2. PLANÄNDERUNGSVERFAHREN

Umgestaltung des Bahnknotens Stuttgart Ausbau- und Neubaustrecke Stuttgart - Augsburg Bereich Stuttgart-Wendlingen mit Flughafenanbindung

Lageplan Gleisplanung, km 7,842 ... 8,348

Anlage Planfeststellungsunterlagen
Anlage 4
Blatt 11A von 18

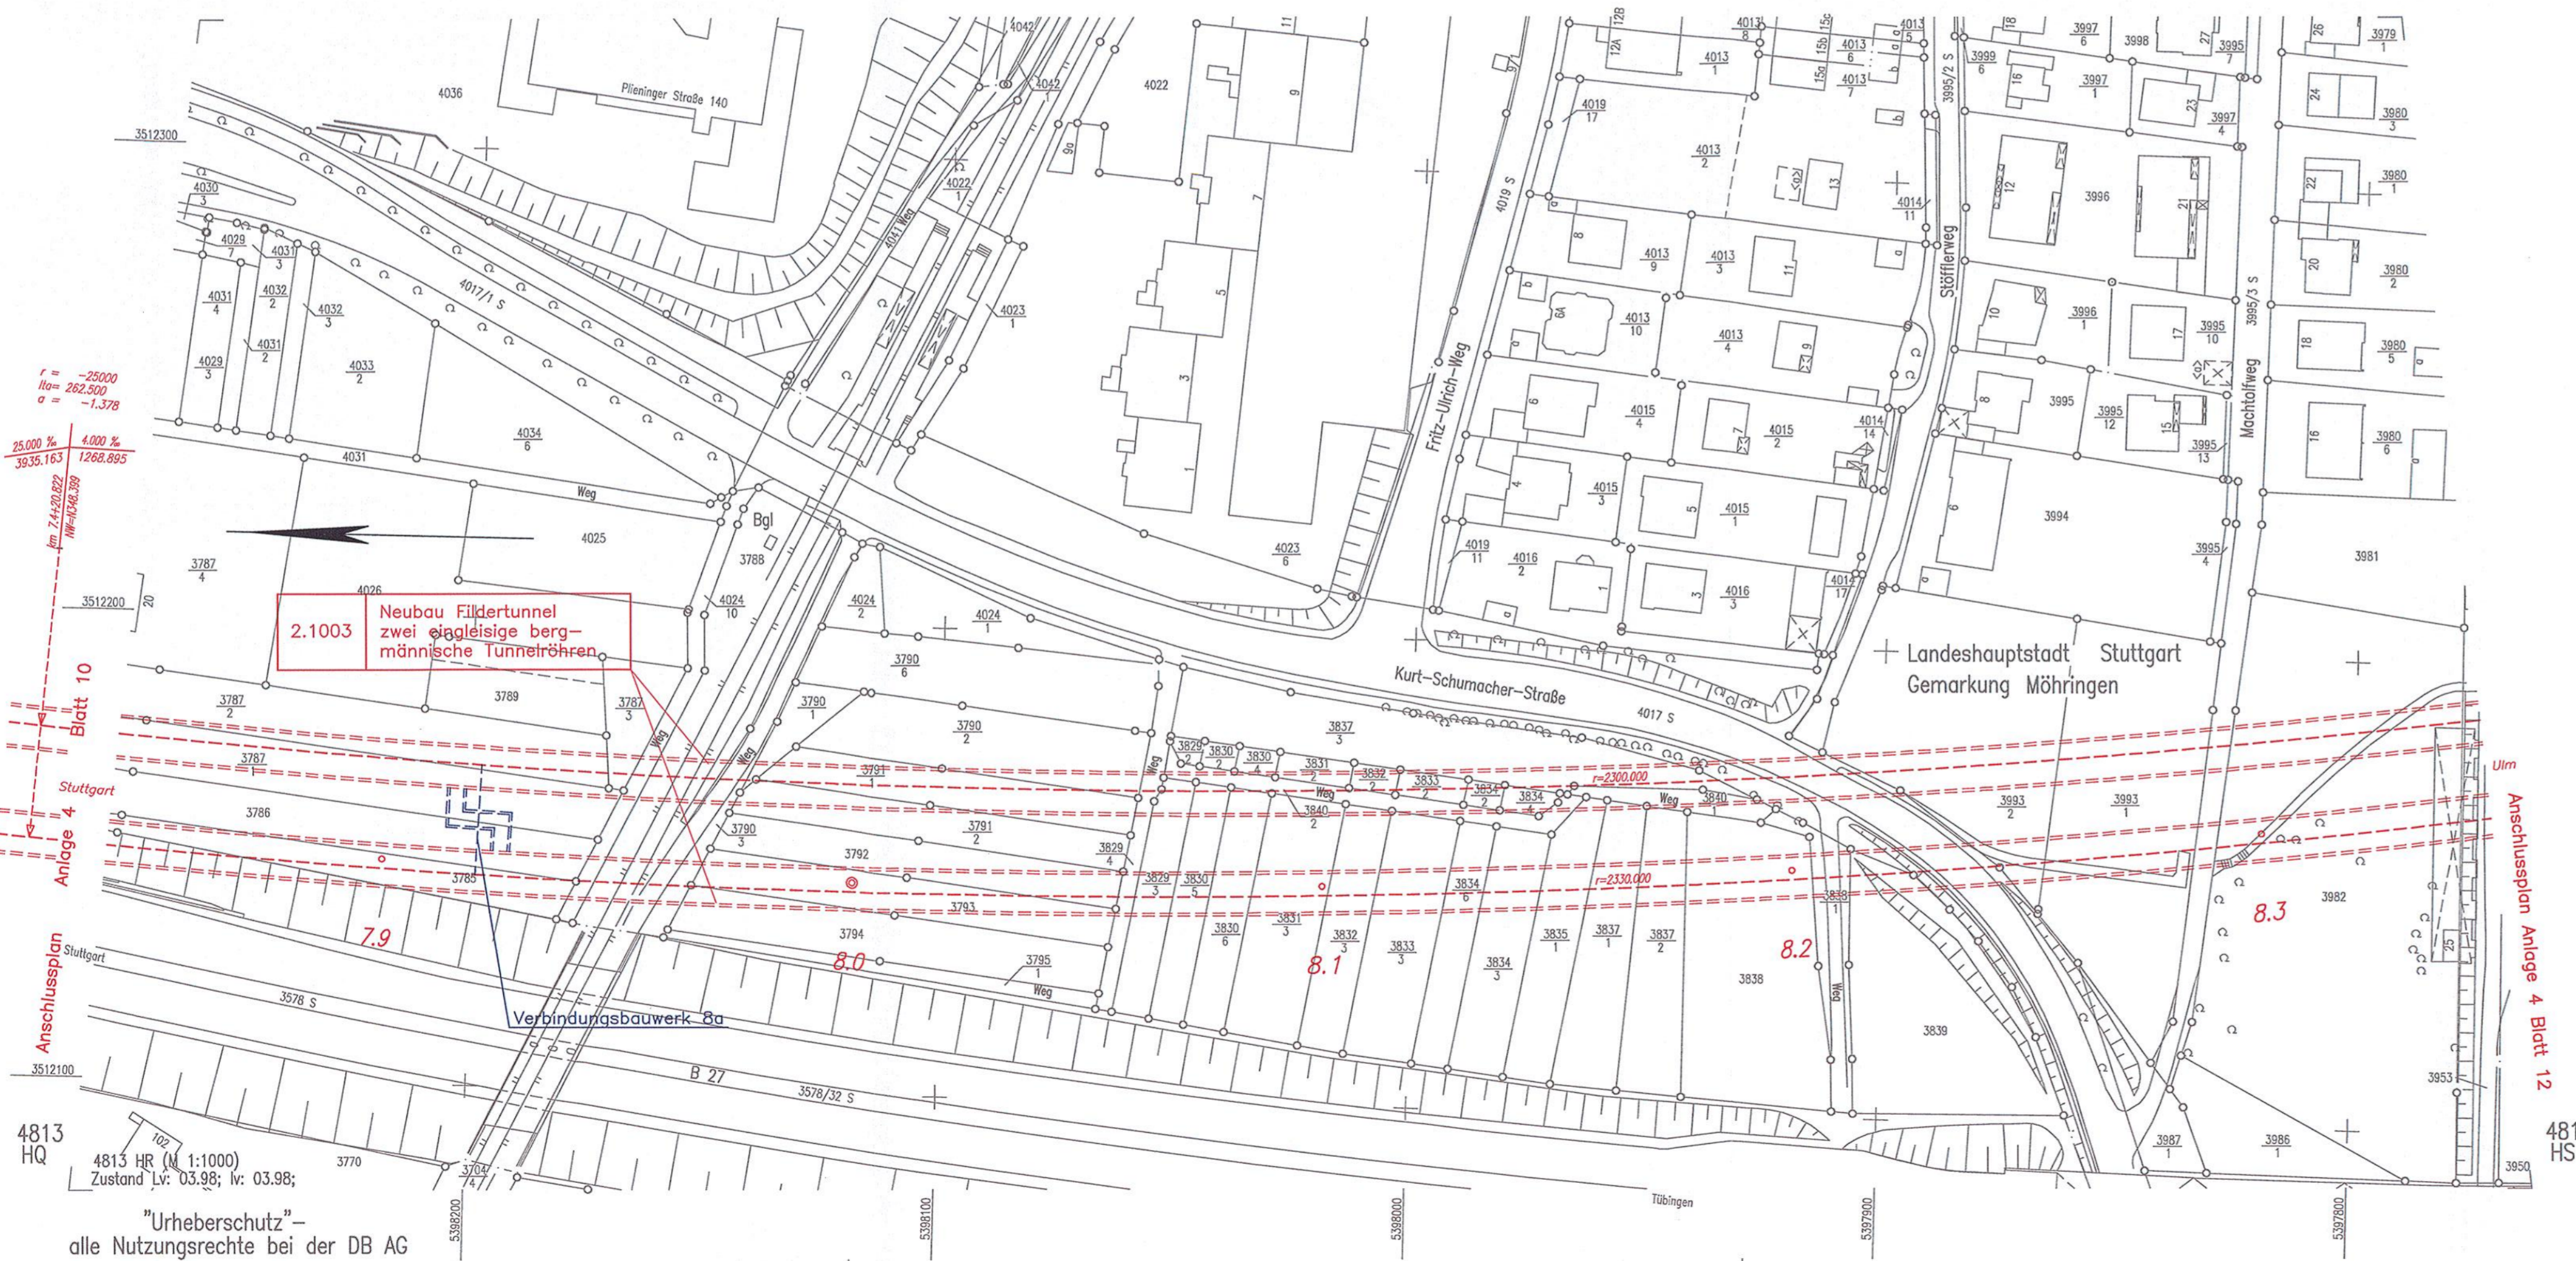
Verbindungsbauwerk 8a ergänzt	25.03.2010	Drost
Änderungen bzw. Ergänzungen	Name:	Datum:
